Oggetto: [ID_VIP: 8388] **PROVINCIA SUD SARDEGNA (Comuni di Villanovafranca, Villamar, Furtei e Sanluri) – Progetto di un impianto di energia elettrica da fonte eolica, costituito da 7 aerogeneratori, ciascuno di potenza nominale pari a 6 MW, con potenza complessiva di 42 MW, denominato "Su Murdegu", in località Murdegu e delle relative opere di connessione alla RTN.**

Proponente: GRV Wind 7 S.r.l.

Parere tecnico istruttorio della Soprintendenza speciale per il PNRR.

Immagini tratte dall'elaborato del Proponente: WVNf-RA8-12 Fotosimulazioni-Piazzole, viabilità, stazione utenza e aree cantiere

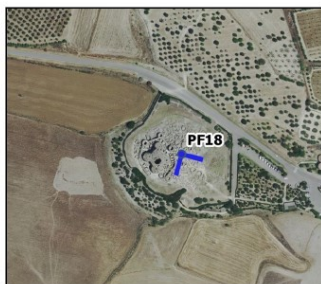
CONSIDERATO che il presente progetto si inserisce in un'area a vocazione agricola fortemente caratteristica, difatto il territorio di Villanovafranca si estende nella Sardegna centro-meridionale, al margine tra il "*Campidano*" e la regione storica della "*Marmilla*", una vasta zona molto fertile che si distingue per i singolari rilievi collinari tondeggianti ed estesa tra la piana del Medio Campidano, il massiccio del Monte Arci, la Giara di Gesturi e la Giara di Siddi. Sotto il profilo idrografico, l'area di progetto ricade all'interno del Bacino del *Flumini Mannu*. Nonostante si godano visuali ininterrotte di paesaggi rurali, talvolta privi di manufatti edilizi e moderne infrastrutture, il territorio è stato densamente antropizzato in età storica, come attestano le numerosissime testimonianze nuragiche nelle vicinanze dei 7 aerogeneratori di progetto, nonché a 7,6 chilometri la presenza del Complesso nuragico di "*Su Nuraxi*" a Barumini, sito UNESCO dal 1997. Nel territorio di riferimento, rimangono ancora le tracce dell'infrastrutturazione produttiva medievale, sotto il Castello di Las Plassas e il ducato di Mandas,

riconoscibili ancora nei terrazzamenti collinari che rendono unico nell'isola il paesaggio agrario della Marmilla.

Immagine elaborata dal Proponente nella quale non sono stati inseriti i recettori potenzialmente interessati, in particolari i beni culturali

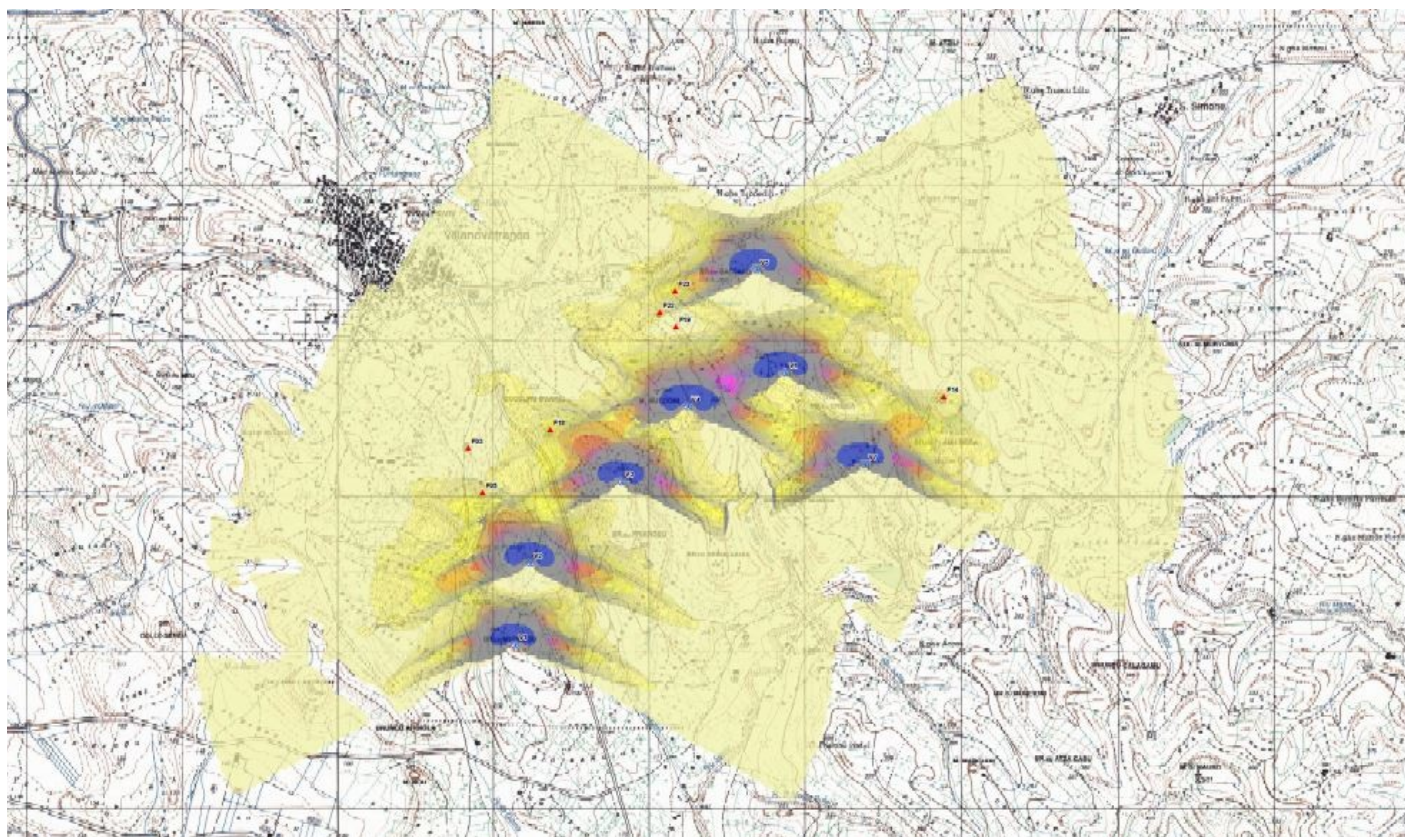
CONSIDERATO l'impatto evidente che avrebbe la realizzazione dell'impianto per l'intervisibilità con i beni culturali e paesaggistici presenti nell'ambito di riferimento e nell'area vasta, come anche sottolineato nella nota n. 11614 del 07/03/2023 del Servizio tutela del paesaggio Sardegna centrale della RAS, in cui si riporta che, esaminate le fotosimulazioni e le analisi di intervisibilità delle torri eoliche "si evince la significativa

percezione delle stesse da importanti siti paesaggistici, storico culturali nonché identitari del territorio della Marmilla (ad es. Nuraxi di Barumini) dovuta principalmente alla posizione elevata dei siti di installazione rispetto alle quote medie delle caratteristiche colline arrotondate della Marmilla (gli aerogeneratori in progetto saranno dislocati tra quote altimetriche indicativamente comprese nell'intervallo 260÷355 m s.l.m.) che comporta così, oltre alla mera percezione, un significativo cambiamento dello skyline del caratteristico paesaggio agrario collinare storico della Marmilla”.

Elaborazione SSPNRR - Immagine di dettaglio della sovrapposizione degli aerogeneratori del progetto in oggetto con quelli del progetto con ID_9606 e con i tralicci aerei del progetto con ID_8617

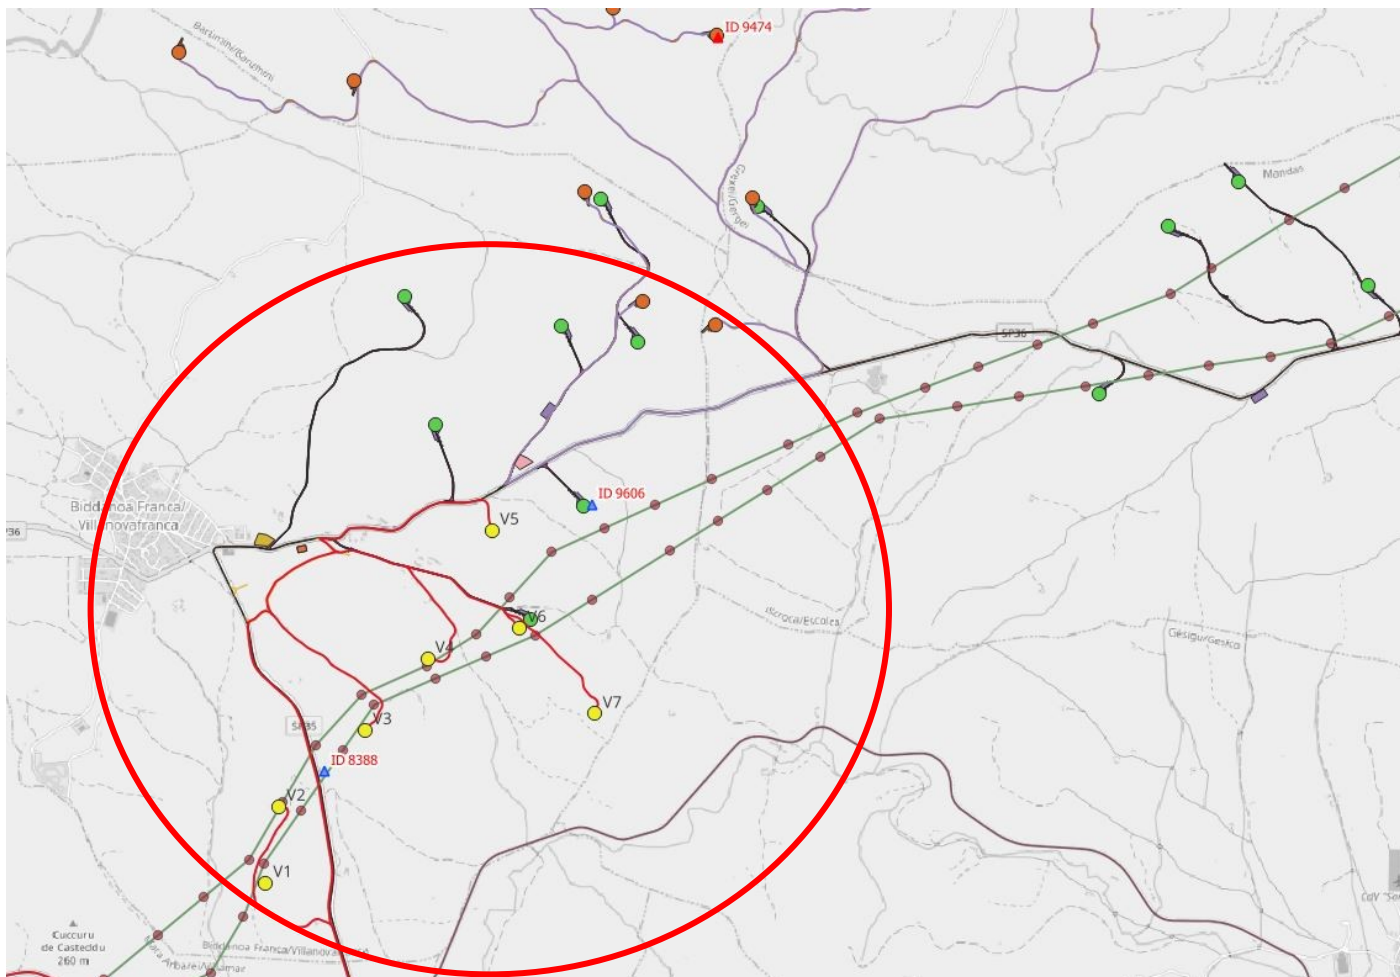
CONSIDERATO che l'impianto in valutazione (per alcuni aerogeneratori) si sovrapporrebbe a quelli di altro impianto in VIA statale identificato con ID VIP 9606; a ciò si aggiunge la presenza degli impianti in valutazione con ID VIP 9473 e 9474 della medesima società proponente che minaccerebbero una sostanziale trasformazione del territorio che assumerebbe la connotazione di area industrializzata anche per l'interferenza rilevante con i caviddotti aerei previsti dal progetto con ID VIP 8617.
